《堅尼地城及摩星嶺分區計劃大綱草圖編號 S/H1/20》

考慮申述編號 TPB/R/S/H1/20-1 至 7614 及

意見編號 TPB/R/S/H1/20-C1 至 C306

修訂項目 A1

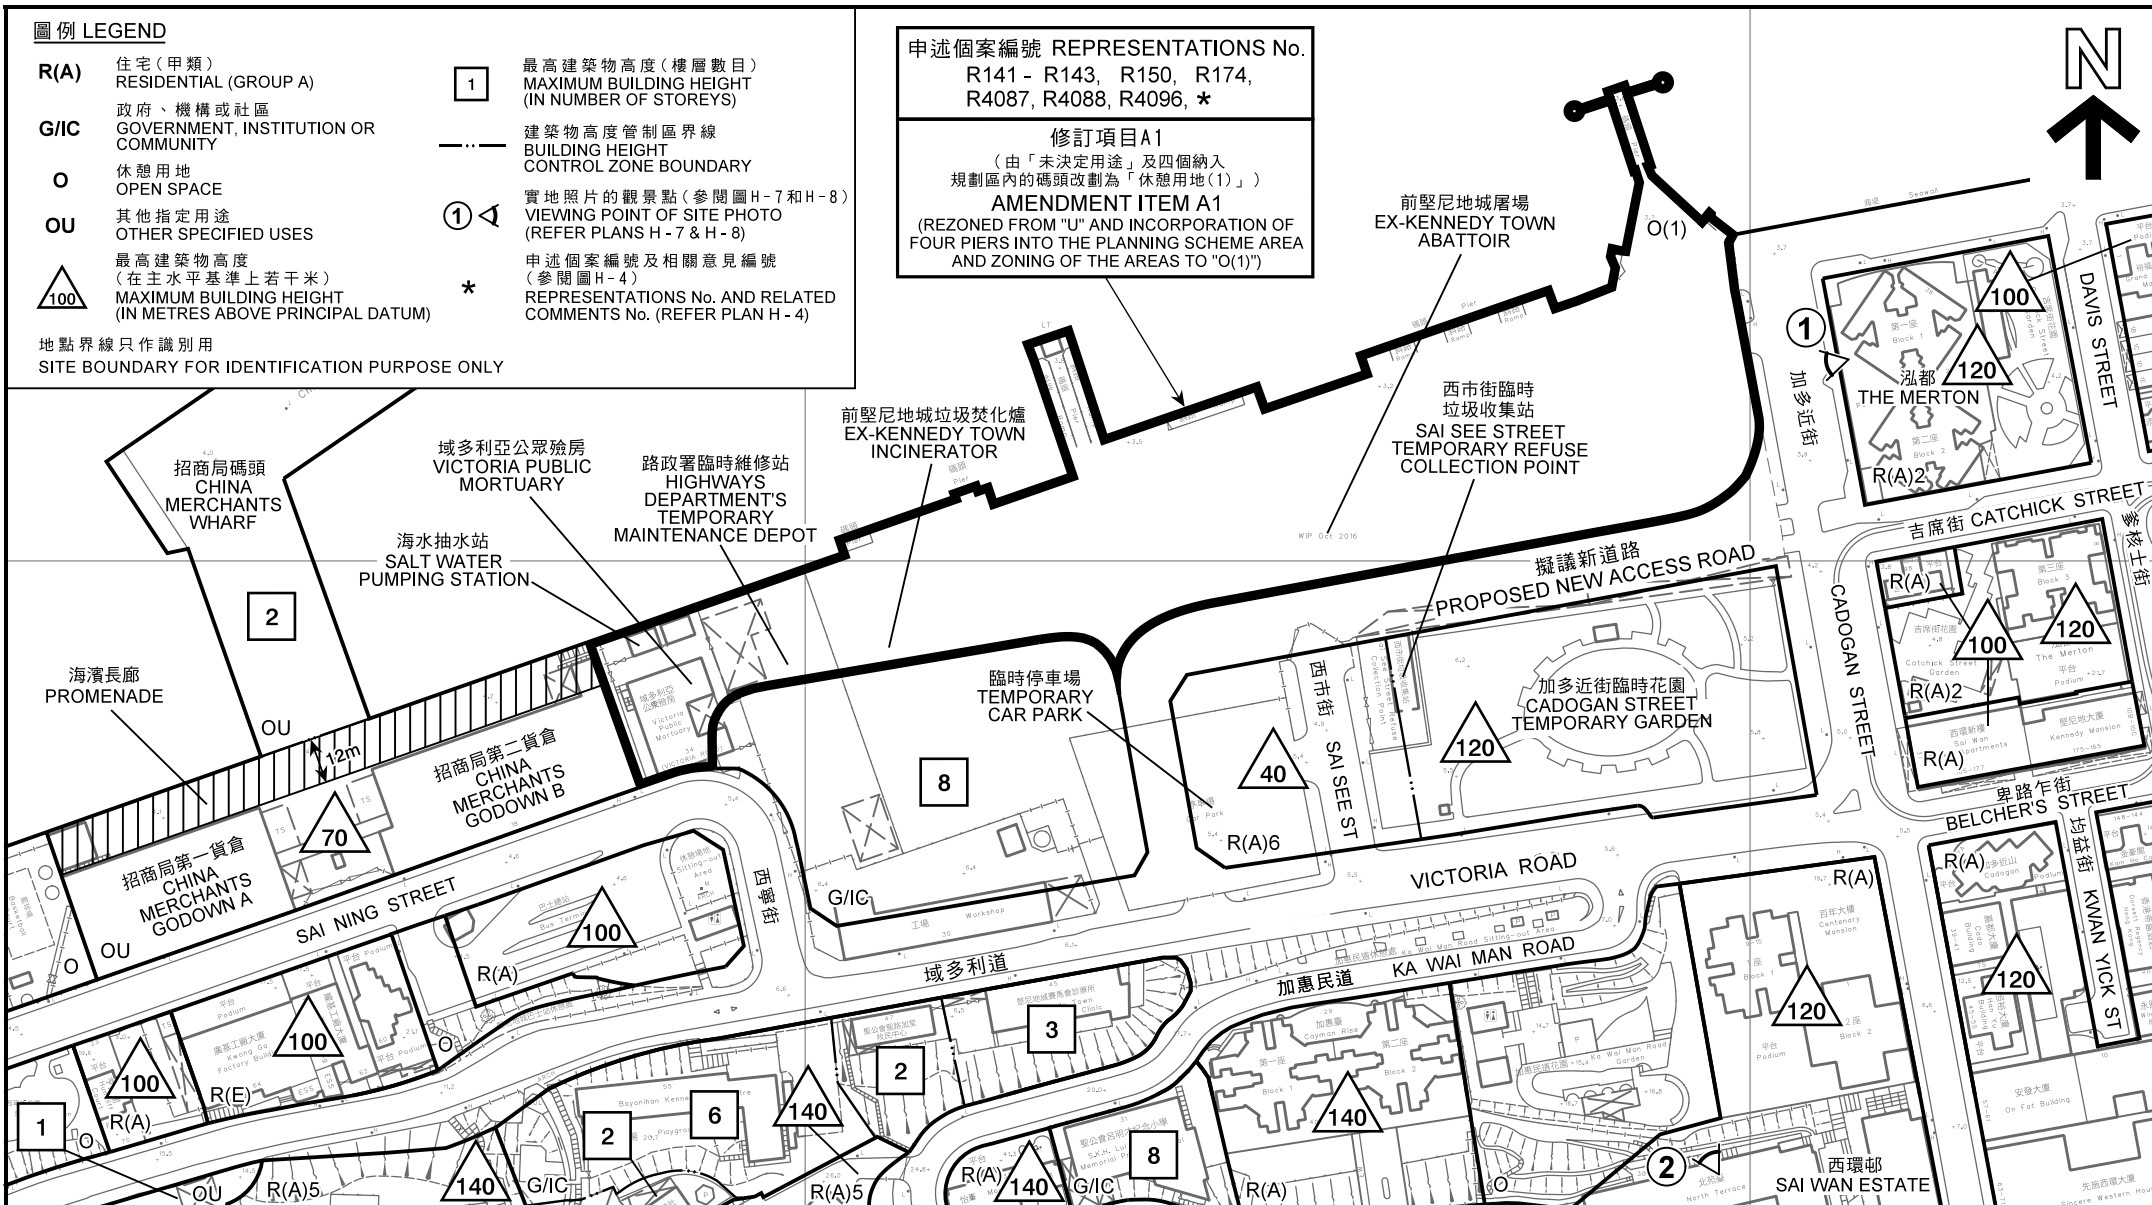
R141 - R143, R150, R174,
R4087, R4088, R4096, *

(由「道路」及「未決定用途」改劃為「休憩用地」
AMENDMENT ITEM A2
(REZONED FROM 'ROAD' AND 'U' TO 'O')

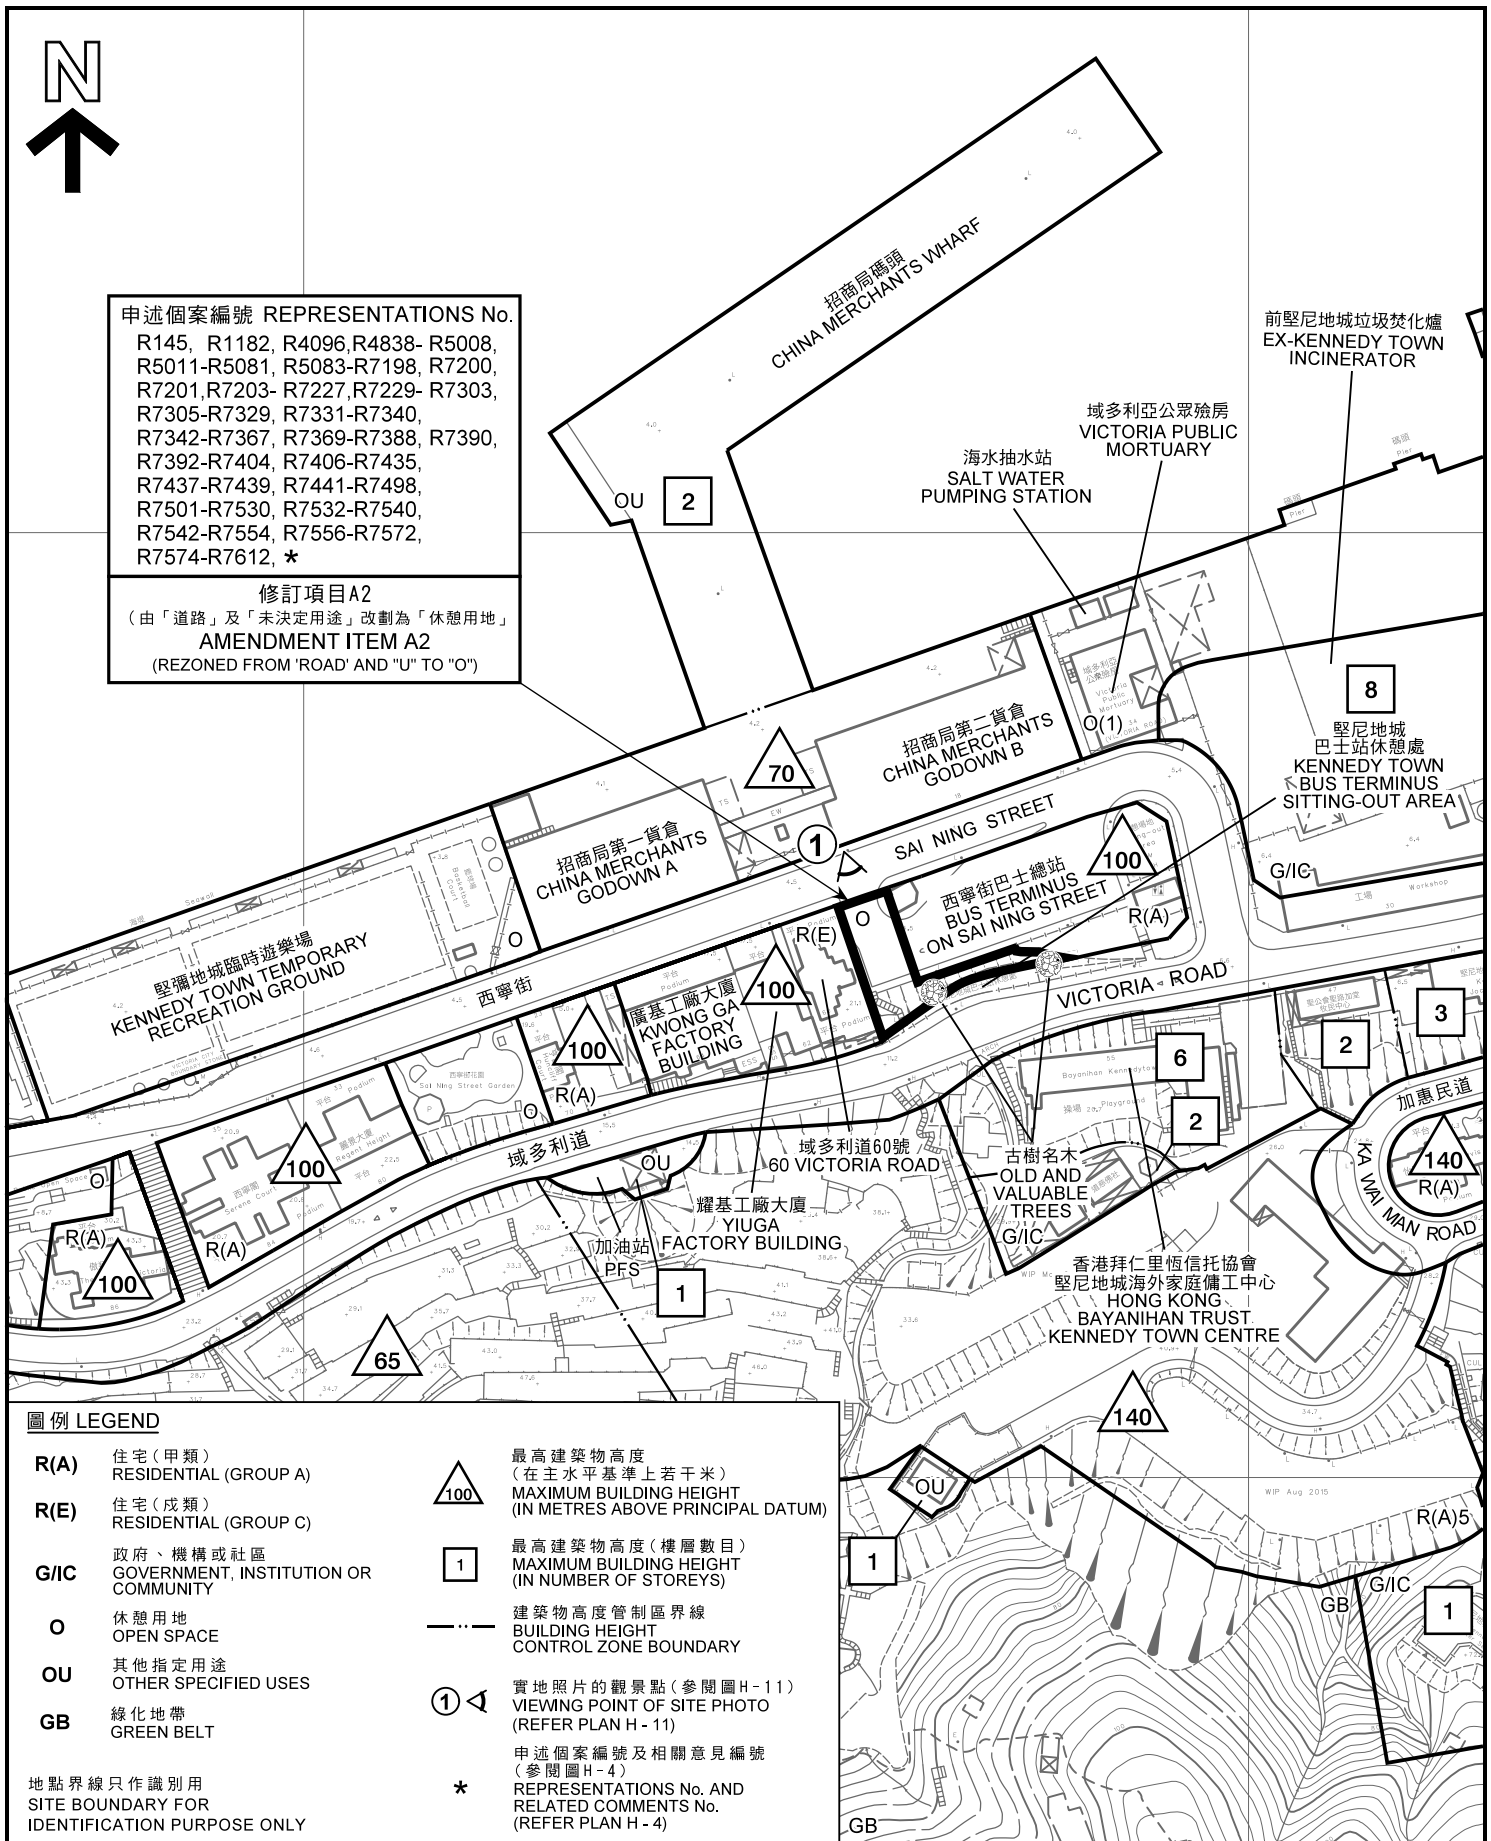
R145, R1182, R4096, R4838- R5008,
R5011-R5081, R5083-R7198, R7200,
R7201, R7203- R7227, R7229- R7303,
R7305-R7329, R7331-R7340,
R7342-R7367, R7369-R7388, R7390,
R7392-R7404, R7406-R7435,
R7437-R7439, R7441-R7498,
R7501-R7530, R7532-R7540,
R7542-R7554, R7556-R7572,
R7574-R7612, *

H - 31

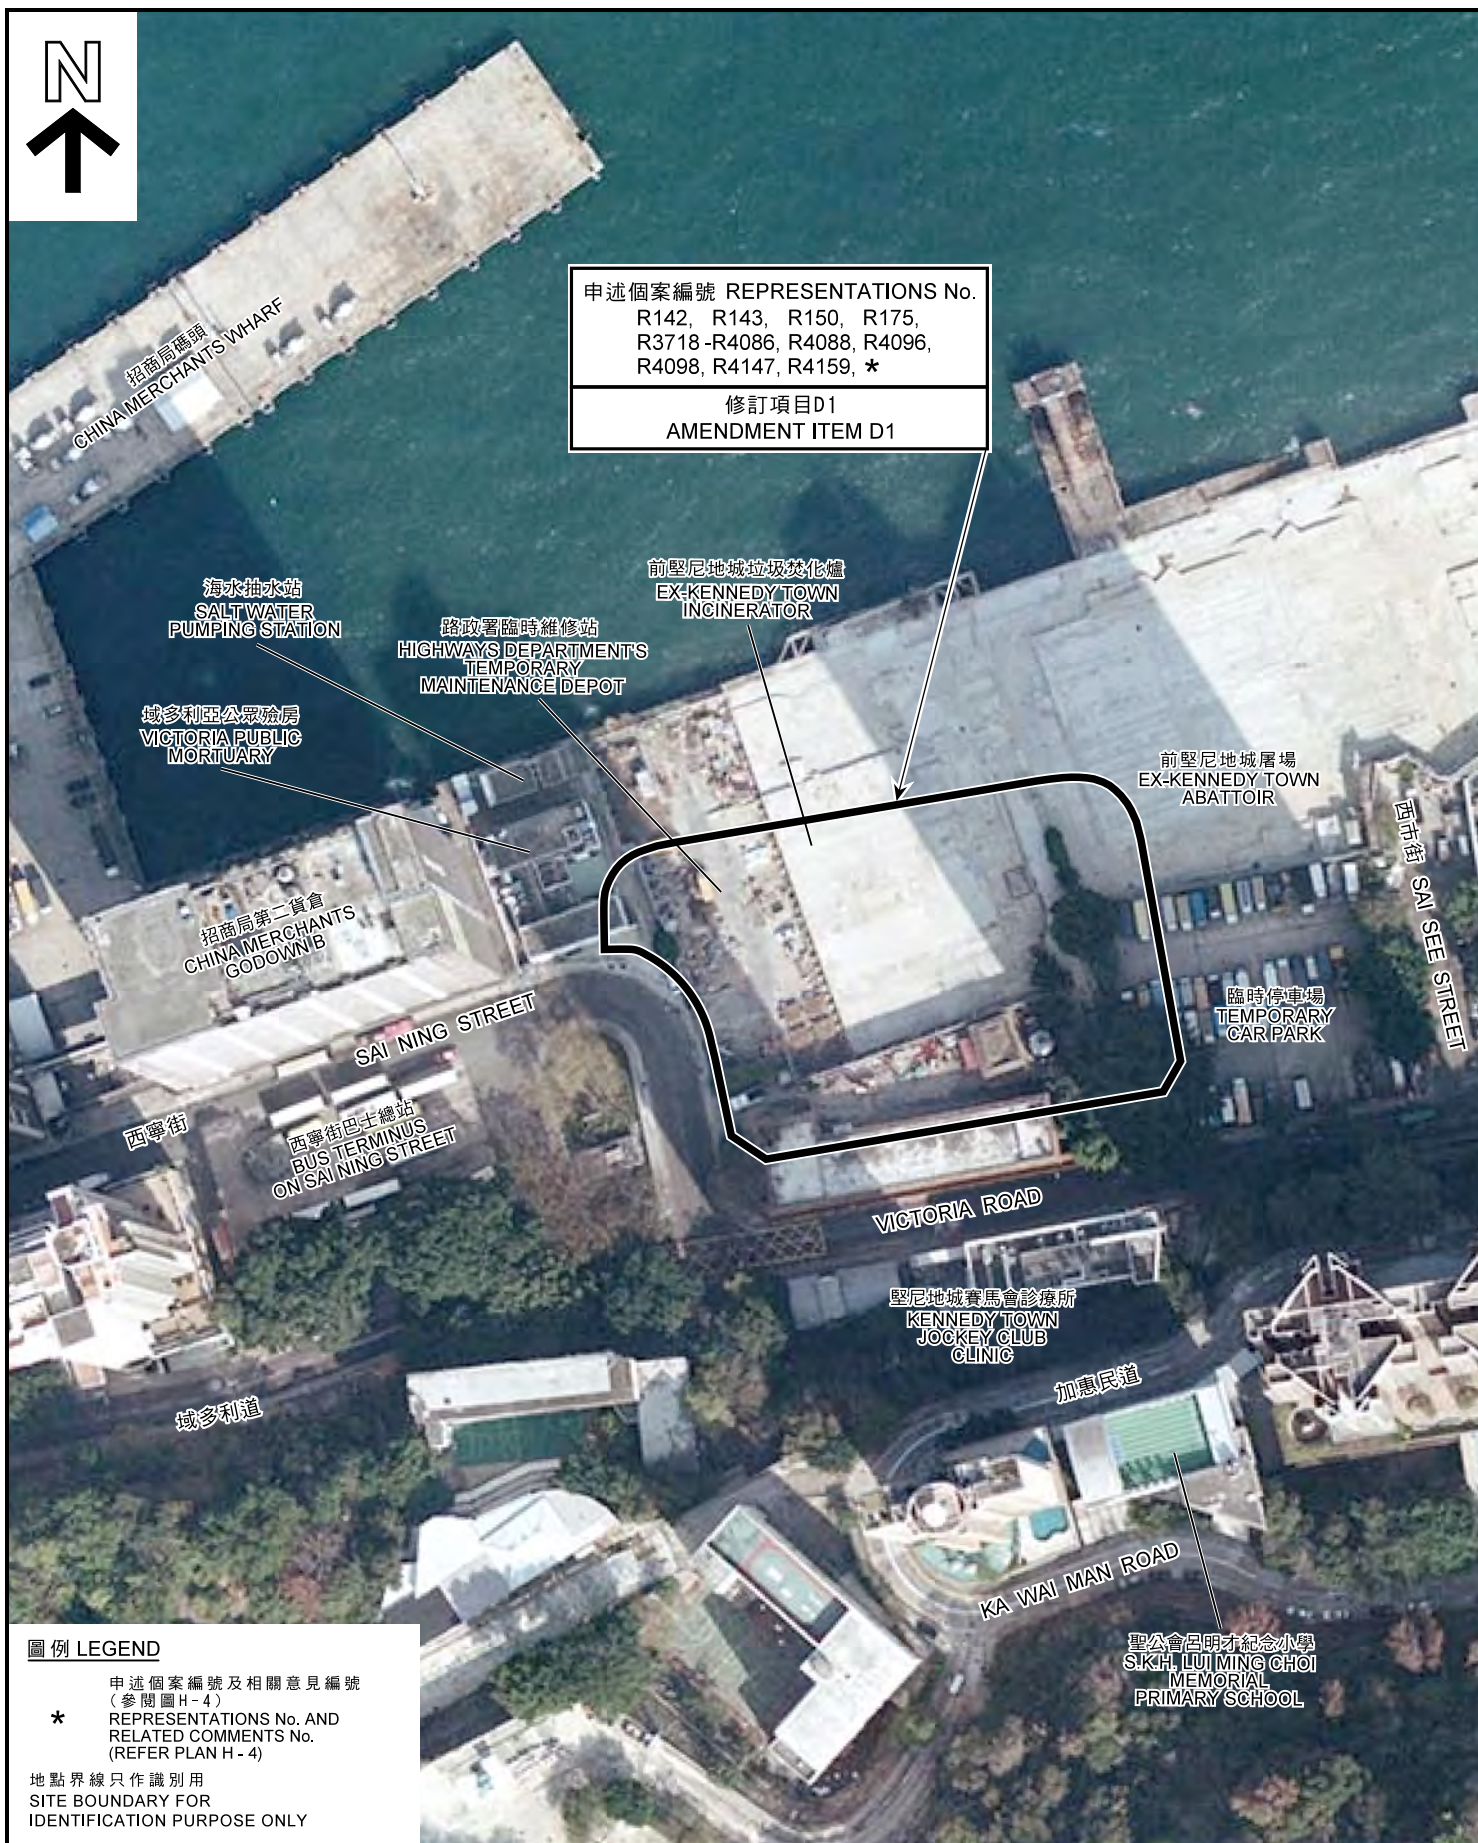
申述個案編號 REPRESENTATIONS No.
R142, R143, R150, R175,
R3718 -R4086, R4088, R4096,
R4098, R4147, R4159, *

修訂項目D2
(由「未決定用途」及「其他指定用途」註明
「地下垃圾轉運站的有關用途」改劃為「政府、機構或社區」)
AMENDMENT ITEM D2
(REZONED FROM "U" AND "OU" ANNOTATED
"USES RELATED TO UNDERGROUND REFUSE
TRANSFER STATION" TO "G/IC")

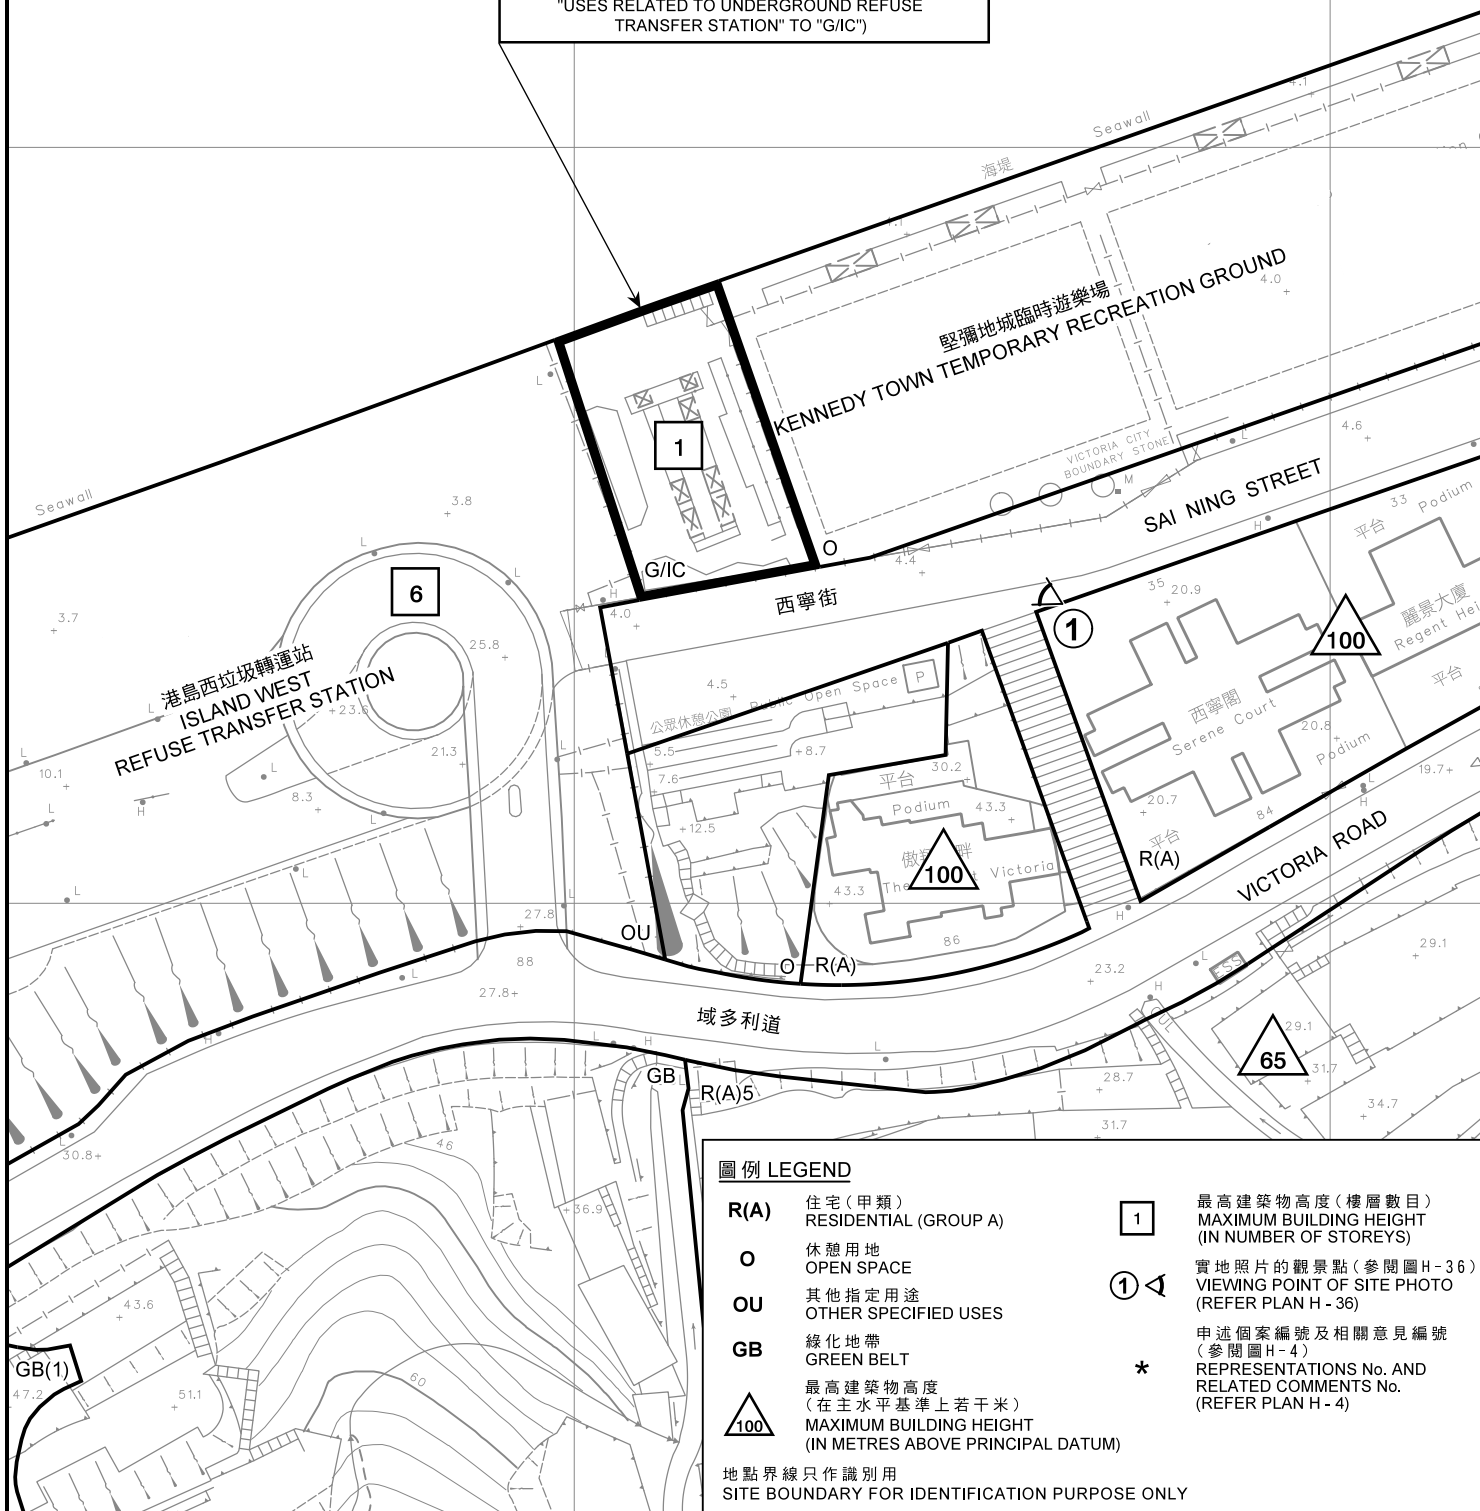
申述個案編號 REPRESENTATIONS No.
R4096, *
